Syndicat Chère-Don-Isac

Objet : observations pour l'enquête publique n°2021/ICPE/121, société Enro P.44 à Puceul
Dossier suivi par Nicolas DOUCHIN – 06.38.17.02.37 – nicolas.douchin@cheredonisac.fr
N/Réf : 2021-63-ND

ANNEXE

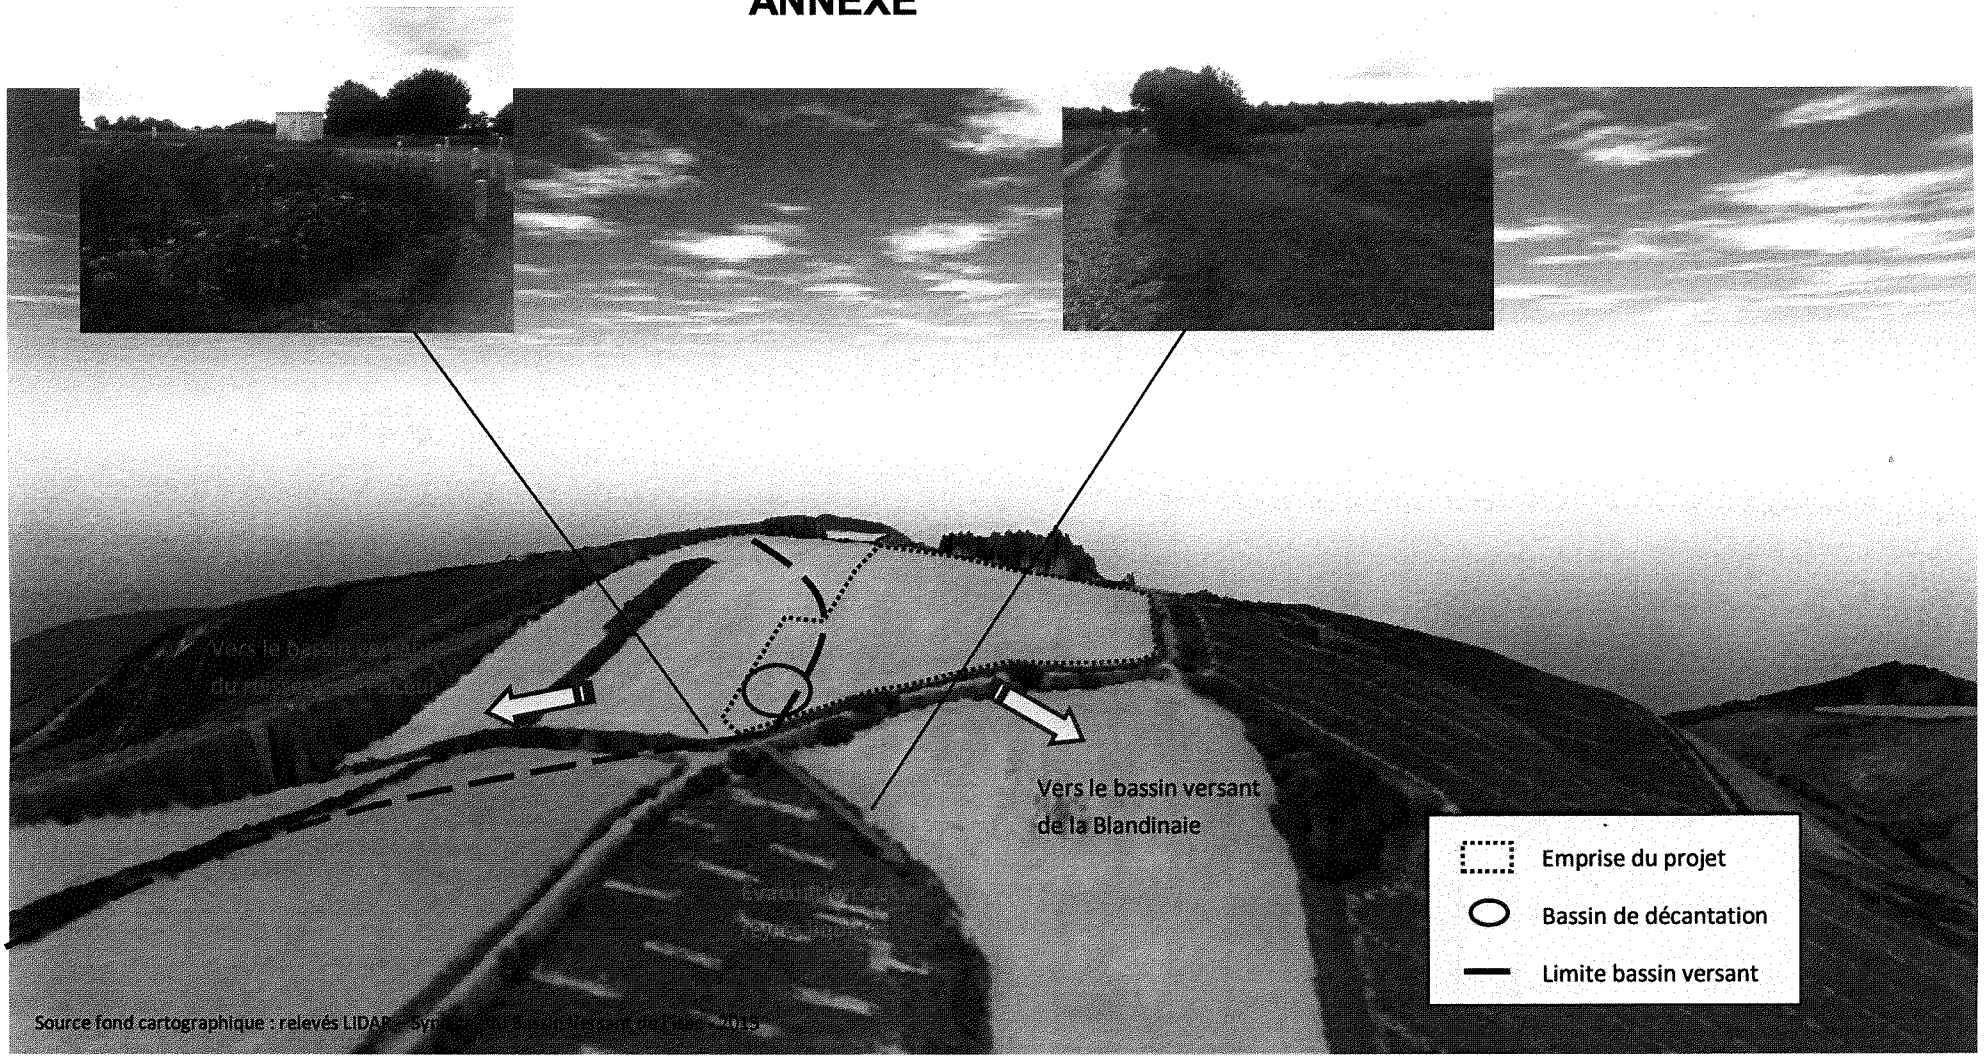
Cependant, certains éléments plus précis doivent permettre d'obtenir une solution réellement efficiente. Il est important de noter que ce bassin de décantation se trouve exactement sur la limite entre le bassin du ruisseau de la Blandinaie où est prévu le rejet mais aussi le bassin du ruisseau de Puceul. En effet, le fossé se trouvant en bordure Est du rond-point situé à proximité du bassin de décantation s'écoule vers ce bassin. Or, il est concerné par le captage de Saffré même s'il se trouve en amont d'un pont de la RN137 Nantes-Rennes. Il est donc important de noter cette situation pour mettre en œuvre les adaptations suffisantes permettant d'éviter en toute condition des rejets sur ce bassin versant à enjeu. Le schéma en annexe permet de préciser cette situation.

Vers le bassin versant de la Blandinaie
Emprise du projet
Bassin de décantation
Limite bassin versant
Source fond cartographique : relevés LIDAR - Syndicat du Bassin Versant de l'Isac - 2015

En conséquence, nous souhaitons une meilleure prise en compte des dispositions du SAGE Vilaine et plus particulièrement celles concernant la protection des zones humides et la limitation du ruissellement. Des précisions sont à apporter quant au traitement complet des eaux pluviales et ce même en-dehors du périmètre d'implantation afin de limiter l'impact sur les milieux aquatiques. Et une attention particulière est à porter sur les précautions à confirmer et qui permettraient l'absence total de rejet vers le bassin du ruisseau de Puceul, affluent du captage d'eau potable de Saffré, dont la bordure se situe juste au niveau du bassin de décantation.
